| 島根原子力発電所 2号炉 審査資料 | |
| 資料番号 | EP-050 改 46(説 42) |

島根原子力発電所 2号炉

地震による損傷の防止 (コメント回答)

液状化検討対象施設の選定及び解析手法選定フロー（建物、構築物を除く）

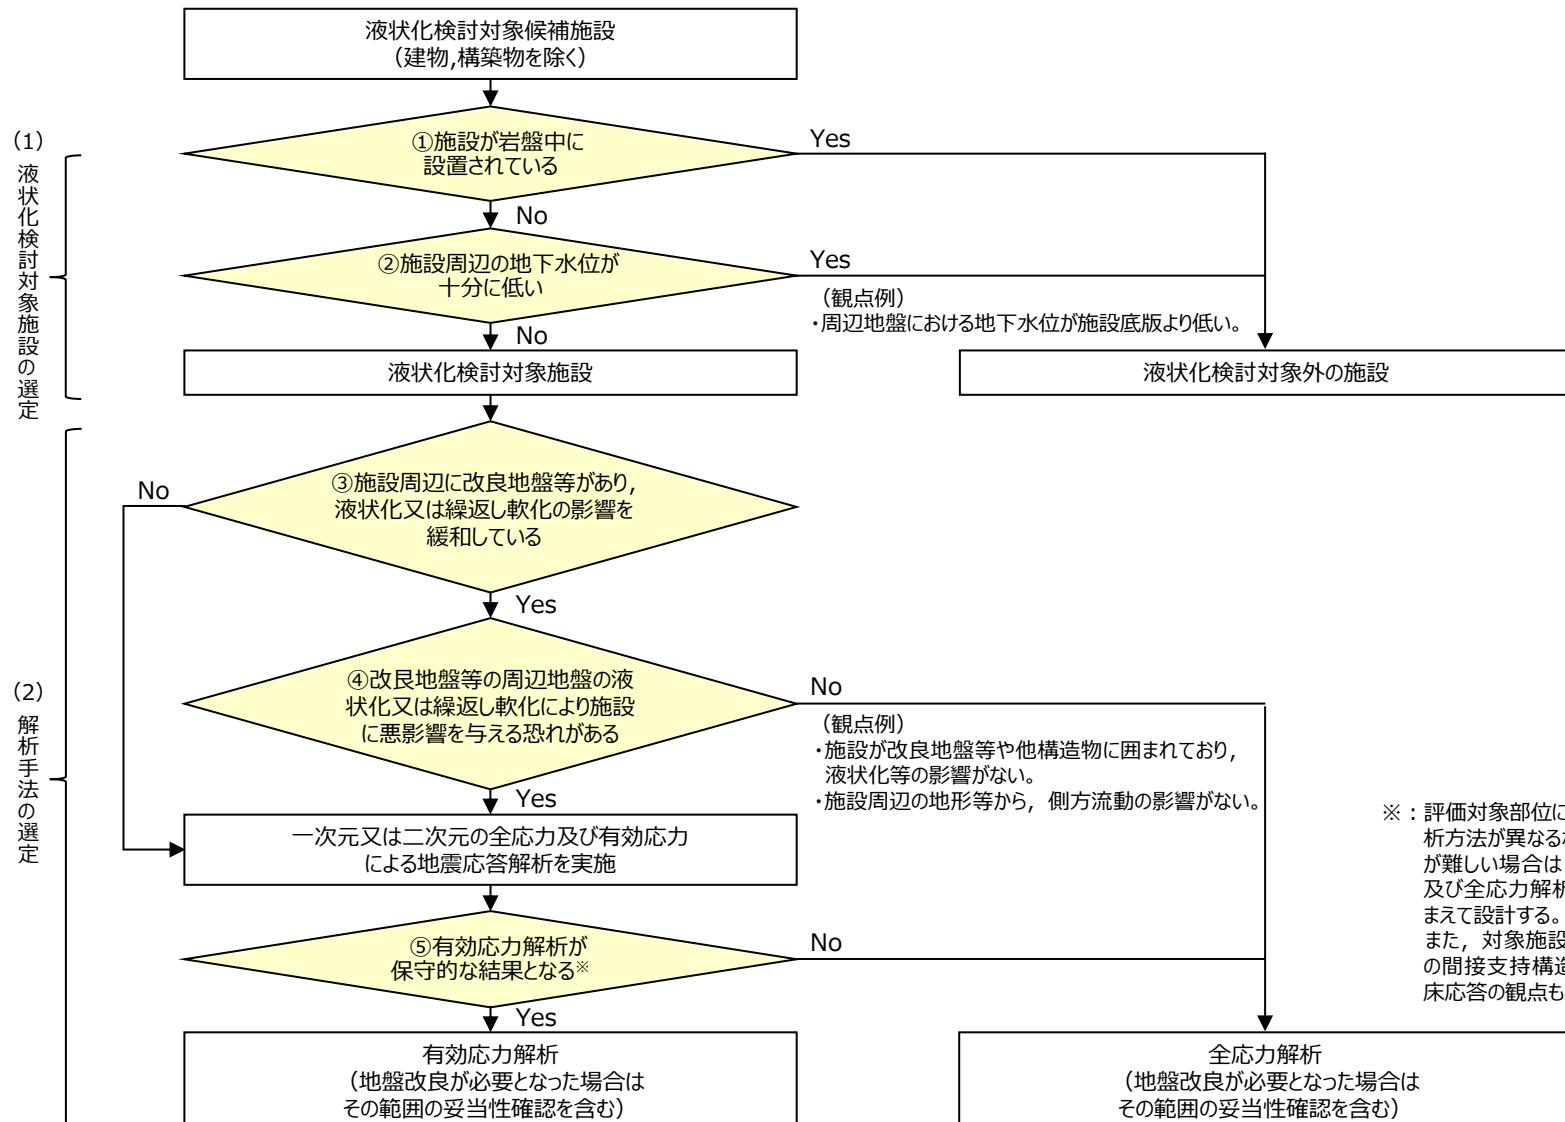
| No. | 審査会合日 | コメント要旨 | 回答頁 |
|-------------------------------|---------|---|-----|
| 113 | R2.3.17 | [論点Ⅱ－29：地盤の液状化強度特性] ・液状化検討対象施設について、液状化による影響に対する基本的な設計方針を説明すること。その際、液状化検討対象施設から対象外とする観点も踏まえて説明すること。 | P6 |

○液状化検討対象施設について、液状化による影響に対する基本的な設計方針を説明すること。その際、液状化検討対象施設から対象外とする観点も踏まえて説明すること。

■ 液状化検討対象候補施設（建物、構築物を除く）について、液状化検討対象施設の選定及び解析手法選定フローを以下に示す。
